UNIVERSIDAD MILITAR
NUEVA GRANADA
UMNG-VICADM-CADCON

ASUNTO: RESPUESTAS Y ACLARACIONES A INQUIETUDES SOBRE EL PLIEGO DE CONDICIONES DE LA INVITACIÓN PÚBLICA No. 13 DE 2015 CUYO OBJETO ES: "COMPRVENTA E INSTALACIÓN DE EQUIPOS PARA LAS PRÁCTICAS DE LAS ASIGNATURAS QUE SE DESARROLLARÁN EN LOS ESPACIOS DENOMINADOS: LABORATORIO DE METALES, LABORATORIO CUBO DE PRÁCTICA Y LABORATORIO PARA DISEÑO DE EXPERIMENTOS Y SIMULACION DENTRO DEL PROYECTO LABORATORIOS PRIMERA FASE, EN EL CAMPUS NUEVA GRANADA EN CAJICÁ".

DIRIGIDA: AL PUBLICO PARTICIPANTE DE LA INVITACIÓN PÚBLICA N° 13 DE 2015.

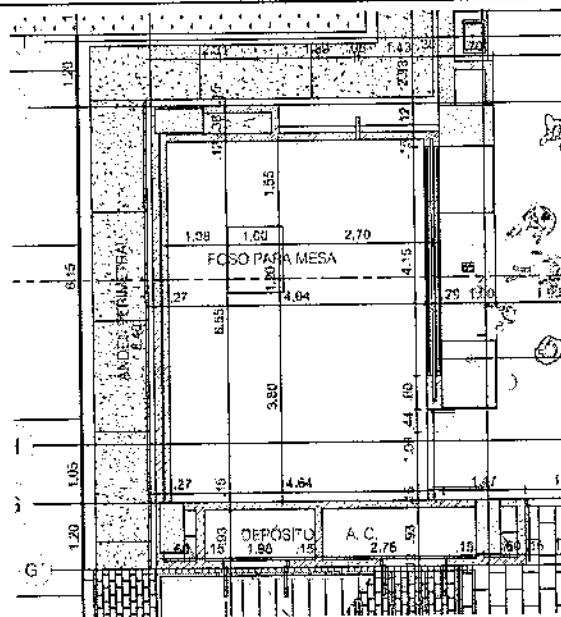
"En el ítem 48 del anexo No. 6 especificaciones técnicas mínimas, AIRE ACONDICIONADO:

1. Qué tipo de aire acondicionado es portátil o fijo?
2. Si es fijo, En donde se realizará la instalación?
3. Cuánta tubería necesita?
- 4.Cuál es la medida de la tubería?

El aire acondicionado es fijo, se va a instalar en el espacio denominado aula multipropósito, anexa al espacio denominado Diseño de Experimentos y Simulación, que es un cuarto con un área de 6.15m x 4.64m, en el espacio donde se indica en la siguiente imagen con A.C. Para la puesta en marcha el proponente debe contemplar los costos de instalación para el correcto funcionamiento del acondicionador del aire.
